## **RESOLUCIÓN DIRECTORAL N° 005-2023/MINEM-DGAAM**

## INFORME N° 026 -2023/MINEM-DGAAM-DEAM-DGAM

**Asunto** : Informe final de evaluación de la Modificación de la Declaración de Impacto Ambiental (MDIA) del proyecto de explotación minera no metálica "San Fernando 2005", presentada por San Fernando 2005 E.I.R.L.

**Diagrama de Flujo del Proceso de Construcción**

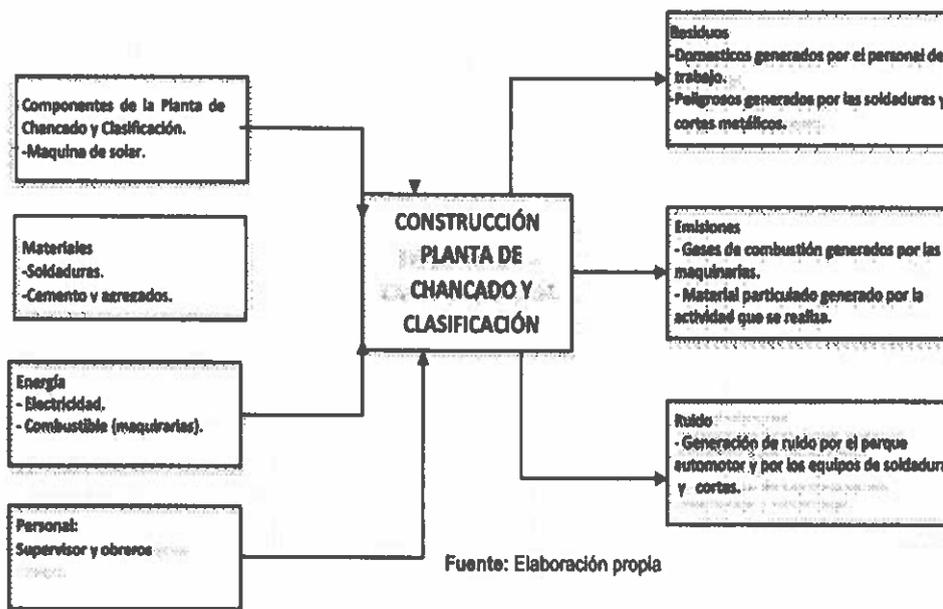
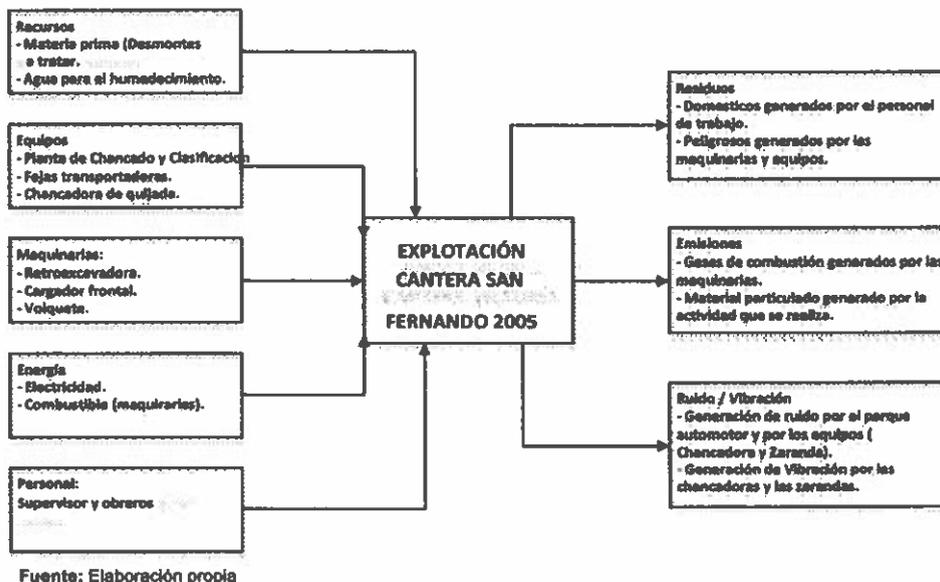
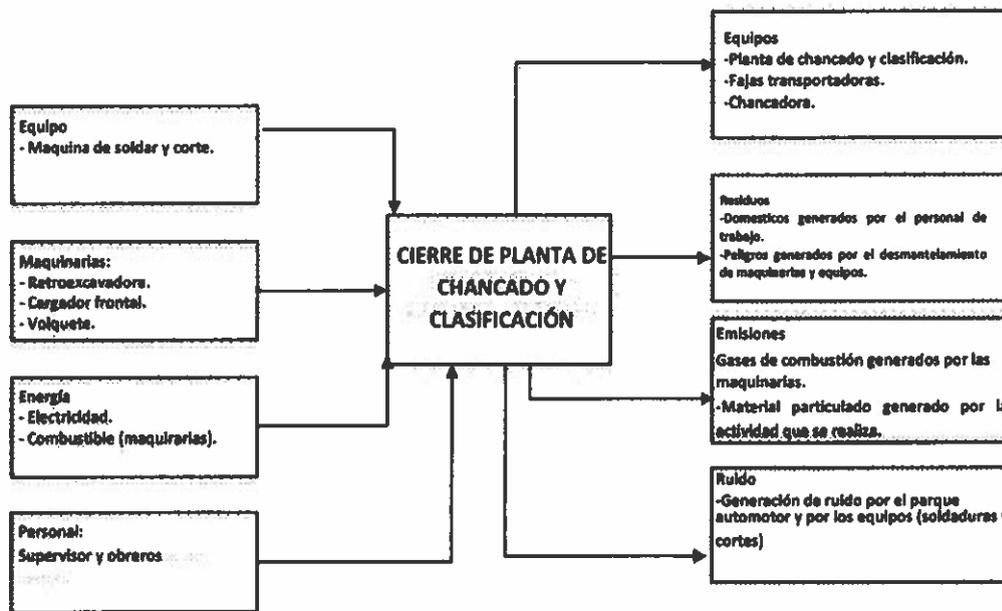
Luego de la revisión de la información solicitada, presenta las siguientes incongruencias:
